Gutachtliche Stellungnahme

Nr.: 21-001838-PR04
(GAS 06-E01-04-de-01)

Gegenstand Luftschalldämmung eines Rollladen-Einputz-Kastens,
System NA-RO 2, Mauerkasten, Revision innen,
Kastengröße 280 × 300, Standardvariante ohne
Schallschutzpaket, Abdichtung des Revisionsdeckels zum
Blendrahmen mit Dichtstoff

Tabelle 1 Überprüfung der Abweichungen

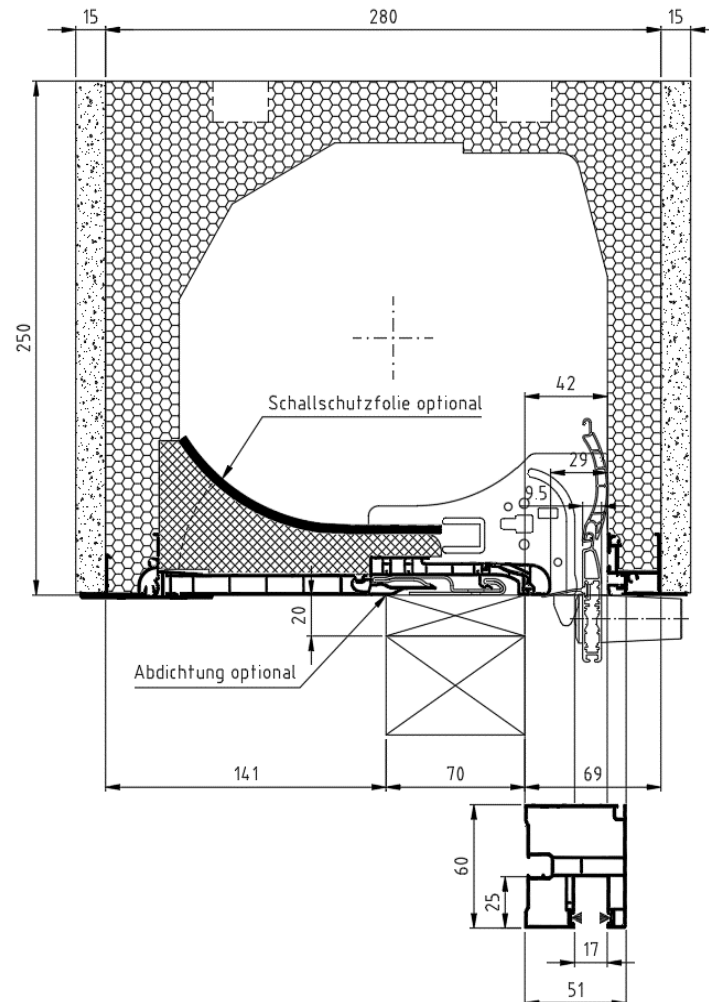
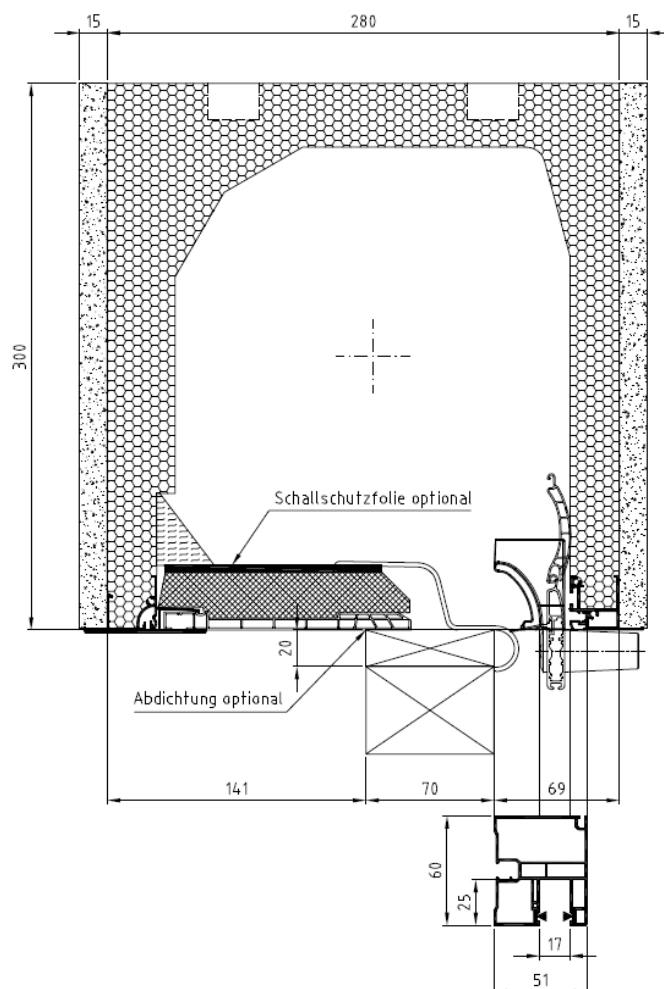
Abweichung

Im Vergleich zur geprüften Version sollen folgende Modifikationen beurteilt werden:

- Änderung der Kastengröße auf $H \times T = 300 \text{ mm} \times 280 \text{ mm}$ (ohne Putz)-
- Änderung des Fensteranschlusses: Anschluss an den Fensterrahmen über Standardvariante

- 1.) Für die Änderung des Fensteranschlusses wurden Vergleichsmessungen von Mauerkästen mit Innenrevision bei unterschiedlichen Fensteranschlüssen (Standard und Klipsvariante) untersucht [2]. Dabei wurde festgestellt, dass der Fensteranschluss mit Standardvariante schalltechnisch mindestens gleichwertig zur hier geprüften Klipsvariante ist. Daher werden die Kästen mit Innenrevision / Standardanschluss als gleichwertig zu den geprüften Kästen mit Klipsvariante beurteilt.
- 2.) Für die Änderung der Kastenhöhe wurde der Schalltransmissionsgrad des geprüften Kastens mit 250 mm Höhe auf einen Kasten mit 300 mm Höhe nach EN ISO 12354-3 [9] umgerechnet und daraus das bewertete Schalldämm-Maß bzw. die bewertete Norm-Schallpegeldifferenz ermittelt.

Aufgrund der durchgeführten Überprüfungen und der Erfahrungen der Prüfstelle sind die Ergebnisse des Prüfberichtes Nr. 21-001838-PR03 (PB T1620-E01-04-de-1) vom 24. Februar 2022 auf die in Tabelle 1 beschriebenen Abweichungen anwendbar.

| Konstruktion: | System NA-RO 2, Kastengröße 280 x 300, Standardvariante, mit Abdichtung und ohne Schallschutzfolie |
| Rollpanzer oben | $R_w(C;C_{tr}) = 40 \text{ (-1; -3) dB}$; $D_{n,e,w}(C;C_{tr}) = 54 \text{ (-2; -4) dB}$ |
| Rollpanzer unten | $R_w(C;C_{tr}) = 42 \text{ (-2; -5) dB}$; $D_{n,e,w}(C;C_{tr}) = 56 \text{ (-2; -5) dB}$ |
